NOTA VAN INLICHTINGEN bij contractnummer 31006546 (voorheen ZLD-6604)

Nota van inlichtingen behorend bij contractnr. 31006546 (Voorheen ZLD-6604) verstrekt aan gegadigden naar aanleiding van de inlichtingenbijeenkomst op 27 augustus 2008, voor het verbeteren van de glooiingconstructie ter plaatse van de Oud Noord-Bevelandpolder, incl. Colijnsplaat, tussen dp1797 en dp1834 met bijkomende werken in de gemeente Noord-Beveland.

Bijlage 7, Foto te passeren baggerleiding

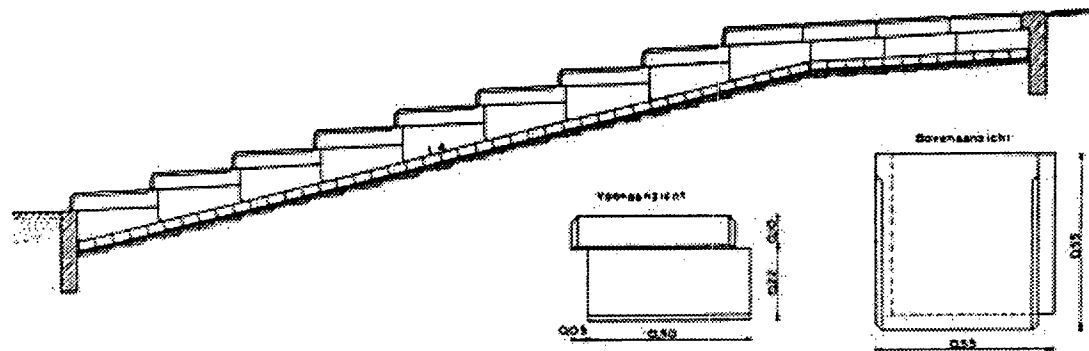
Kunt u aangeven de frequentie en soort voorzieningen bij het passeren of verplaatsen van de leidingen tijdens de baggeractiviteiten?

De hinder hangt af van de plaats en tijd van de baggeractiviteiten. De voorzieningen zijn het aanbrengen van een drempel om de leidingen te kunnen passeren en het verplaatsen van de drempels als de baggeractiviteiten zich verplaatsen. Een foto is weergegeven in Bijlage 7.
